# Piano Regolatore Generale del Comune di Cavareno

VARIANTE AL P.R.G. 4/2019

## RECEPIMENTO PRESCRIZIONI E CONTRODEDUZIONI

AL PARERE TECNICO DEL SUTP DI DATA 29/03/2021

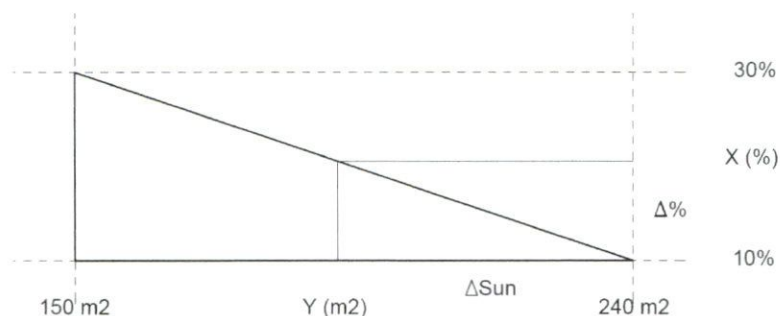
art. 15.11, comma 3 "Edifici esistenti": si chiede di chiarire come si applica l'"ampliamento con media ponderale lineare" chiarendo la misura di riferimento.

*Si corregge il termine da "ponderale" a "matematica". Il calco si può effettuare nella seguente modalità:*

Dato il valore della Sun  $Y$  (m2) (intermedia) si provvede a calcolare il valore di ampliamento applicabile  $X(\%)$ .

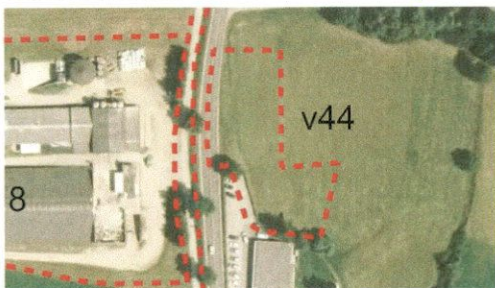
-gli interventi sui corsi d'acqua devono rispettare i contenuti degli artt. 28 e 29 del Capo V delle norme di attuazione del Piano generale di utilizzazione delle acque pubbliche; -gli interventi di sistemazione idraulico-forestale compresi quelli di manutenzione sui corsi d'acqua sono disciplinati dall'art. 89 della legge provinciale 23 maggio 2007, n. 11, “Governo del territorio forestale e montano, dei corsi d'acqua e delle aree protette”;

*Aggiornato l'articolo 20.8*

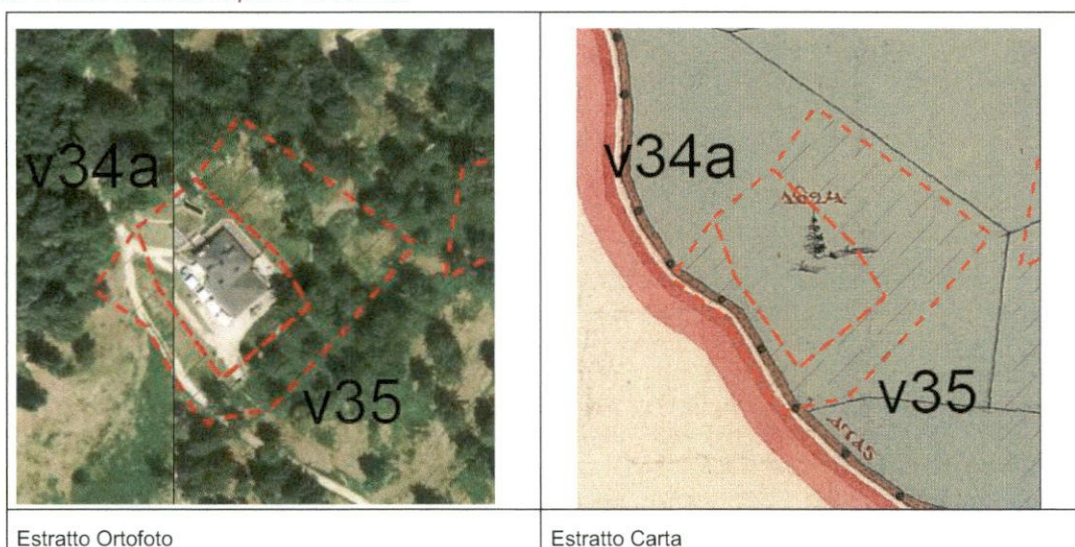
V32 e V34b che passano da bosco (oppure con altra destinazione, ma con presenza in tutto o in parte di area boscata), ad altra destinazione, è necessario, prima della realizzazione di opere che comporteranno asportazione di suolo boscato, ottenere l'autorizzazione al cambio di coltura ai sensi della l.p.11/2007 in quanto ricadenti in ambito tutelato dal vincolo idrogeologico.

*Si provvede a ridefinire i perimetri delle varianti sopra citate eliminando e ripristinando la zona bosco per le superfici inferiori ai 2.000 mq come previsto dalla L.P. 11/2007, art. 2, comma 3. (ex v33f).*

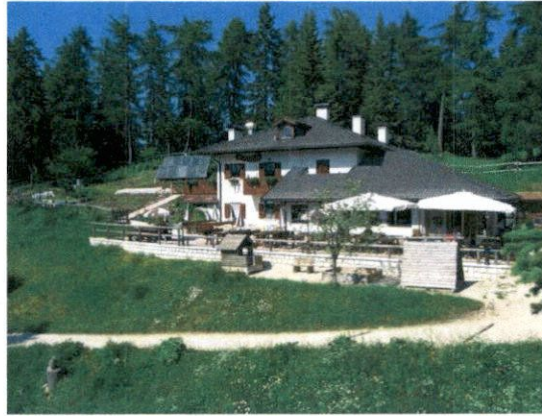
Le varianti **v34a** e **v34b** propongono l'ampliamento delle due zone alberghiere individuate dal PRG vigente in loc. Forcela de la lavina, a monte della pista e ricomprese all'interno delle aree sciabili del PUP. In occasione della Conferenza di pianificazione si è chiesto di verificare se la previsione va a incidere o ridurre la potenzialità e la fruibilità dell'impianto esistente ed il suo assetto, considerando anche eventuali ammodernamenti o ampliamenti qualora necessari.

*Gli interventi di ampliamento delle strutture ricettive non incidono sulle aree interessate dagli impianti o dal movimento degli sciatori. Come si evidenzia infatti nella foto aerea allegata l'arrivo dell'impianto e la pista di discesa si trovano a nord est della attuale zona alberghiera, mentre l'ampliamento della stessa alla p.f. 1625/2, già di proprietà privata, è posta sul versante opposto all'impianto di arroccamento in direzione sud-ovest.*

Per l'edificio Baita Mexico v34b si prevede un incremento della superficie a destinazione alberghiera da 950 m<sup>2</sup> del PRG in vigore a 1944 m<sup>2</sup> di variante. Grazie a questo ampliamento di superficie edificabile, necessaria per la realizzazione delle nuove strutture, ed al nuovo indice di utilizzazione fondiaria pari a **0,40 m<sup>2</sup>/m<sup>2</sup>** (ridotto rispetto a 0,45 della adozione preliminare) si ottiene un incremento in termini di superficie utile netta dagli attuali 340 m<sup>2</sup> ai potenziali 776 m<sup>2</sup>.

Per il Rifugio Mezzavia, cove la superficie alberghiera risulta essere pari a ca. 1712 m<sup>2</sup>, non si prevede incremento della destinazione di zona, ma si prevede la modifica dei parametri edificatori passando da un intervento una tantum con incremento del 50% ad un indice di utilizzazione fondiaria.
